MINISTÉRIO DA EDUCAÇÃO
UNIVERSIDADE FEDERAL DO RECÔNCAVO DA BAHIA
GABINETE DO REITOR
AUDITORIA INTERNA

RELATÓRIO FINAL DA AUDITORIA
INTERNA N° 01/2021

SERVIÇO DE AVALIAÇÃO
AUDITORIA DE GESTÃO DE OBRAS

Figura retirada do Memorial Descritivo de Arquitetura.

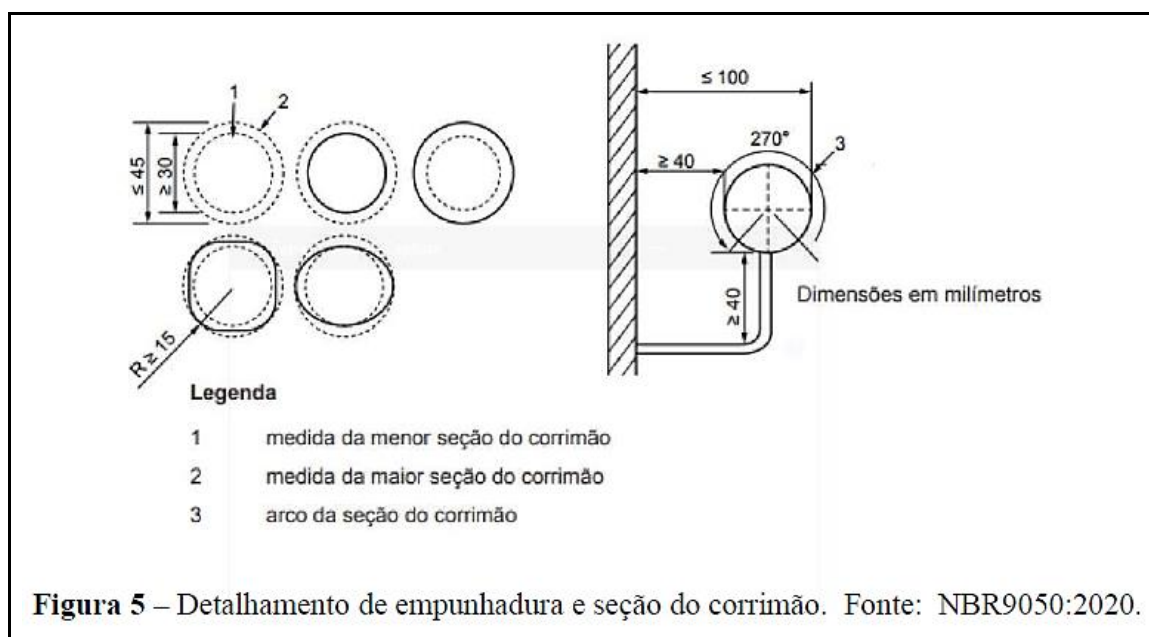
Providência 1: Questionar o responsável técnico pela elaboração do projeto arquitetônico e memorial descritivo (NUARQ) sobre a disposição dos elementos (barras / tubos) que devem compor o guarda corpo e a resposta foi a seguinte:

- 1. Deverão ser confeccionados aço inox 304, estruturado por montantes verticais em tubos de Ø1½”, espaçados de 1,50 m e chumbados ao piso, com 2 tubos alinhados com a inclinação da rampa e das escadas, com diâmetro entre 30mm e 45mm (Figura 5 do*

memorial descritivo de arquitetura), situadas a 70cm e 92cm de altura, respectivamente (Figura 6), conforme a NBR9050/2020 – Acessibilidade a edificações, mobiliário, espaços e equipamentos urbanos.

2. Semelhante às instruções do item 10.1, ressalva-se que os 2 tubos com diâmetro entre 30mm e 45mm (Figura 5) devem estar na horizontal, devendo ser instalados no assento do bloco frontal e nos corredores dos blocos frontais no pavimento superior. Do mesmo modo, os valores podem variar e devem ser medidos pela Contratada, junto a fiscalização da CIMAM, antes de autorizar a confecção.

O NUARQ informou por email que a execução deveria seguir o projeto arquitetônico e memorial descritivo, pois o projeto obedece às recomendações da NBR referente aos itens 15 e 15.1. Salientando que seja obedecido o que está descrito no memorial descritivo de arquitetura, obedecendo o que preconiza a NBR 9050/20 de acessibilidade. No item 15.2, Guarda corpo, deverá ser confeccionador com a construção da alvenaria de bloco e concreto, mais seguro para os usuários, e a supressão dos elementos metálicos no guarda corpo existente em planilha orçamentária. Obedecendo o que determina a NBR 14718/2001.
